## DODATEK Č.1 KE SMLouvĚ O DíLO

**„BD Janáčkova 17-21 – oprava střech“**

## Z M Ě N O V Ý L I S T

číslo: **ZL č. 01/2023**

Oslabený vazný trám

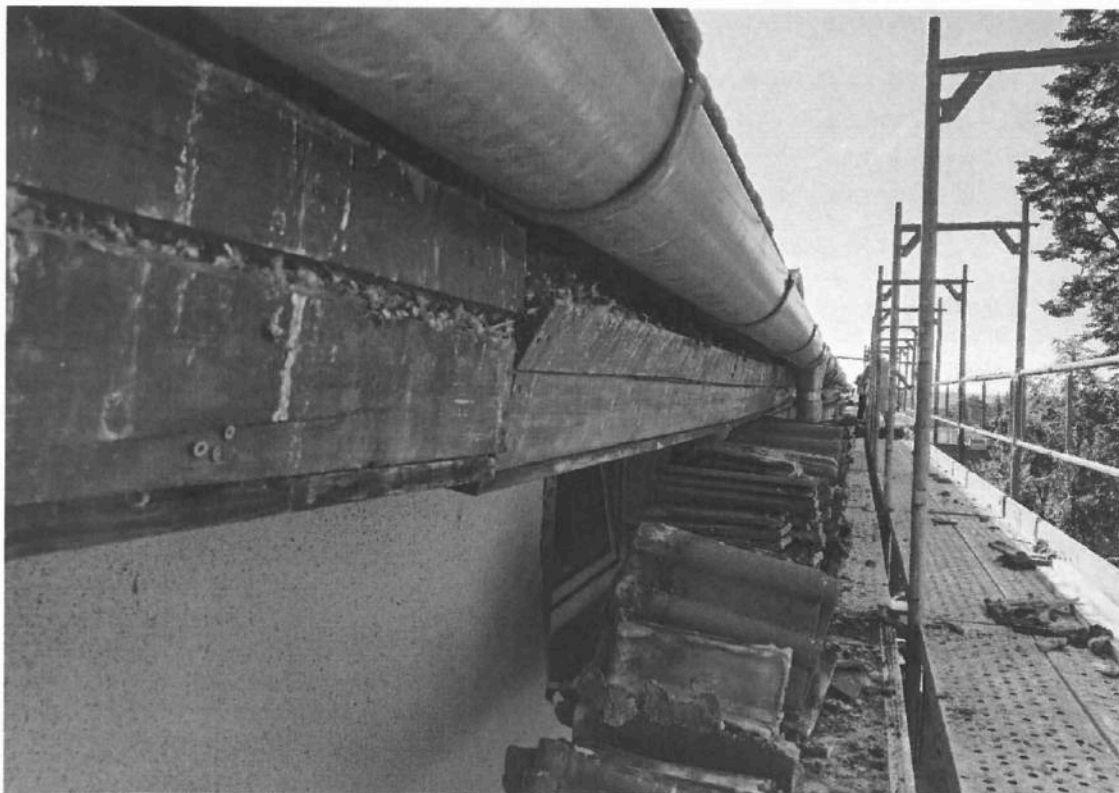
Byla zjištěna statická porucha plné vazby s oslabeným vazným trámem. Na základě této skutečnosti byl zpracován a předložen statikem [redacted] návrh na opravu krovu – zajištění plné vazby.

V rámci realizace opravy plné vazby s oslabeným vazným trámem došlo na základě statického návrhu k osazení ocelového nosníku U č. 160, který byl na střešní prostor dodán pomocí jeřábové techniky ve dvou částech a délkách o výměře 5 400 mm a 4 400 mm. Instalace a styk ocelových nosníků byl proveden provedením svařovaného spoje přes styčnickový plech pomocí závitové tyče.

Opravené nadstřešní části komínových těles

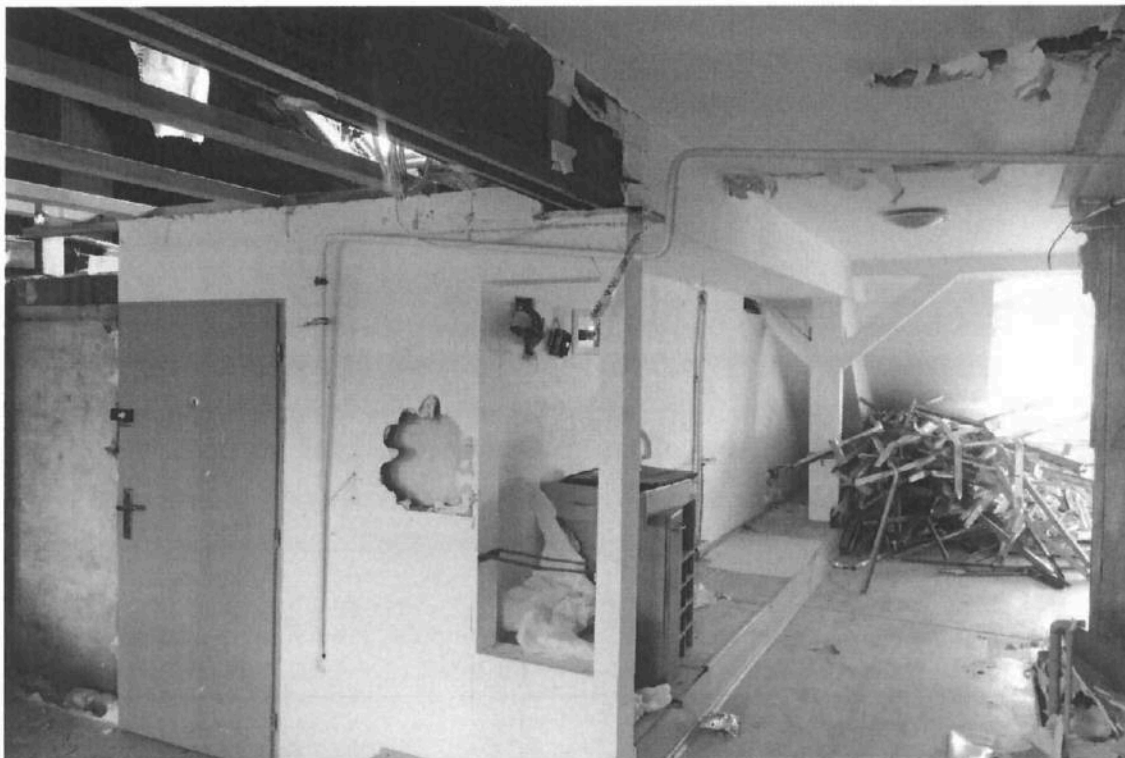
Na základě obhlídky a kontroly stávajícího stavu 5 kusů komínových těles bude místo původního bourání těchto konstrukcí provedena oprava jejich nadstřešní části.

Oprava nadstřešní části 5 kusů komínových těles: vyspravení částí komínového zdiva, vyrovnání zdiva deskami z minerální vlny tl. 20 mm, provedení výztužné vrstvy perlínkou včetně stěrky, provedení hladké štukové vrstvy a fasádního silikonového nátěru.
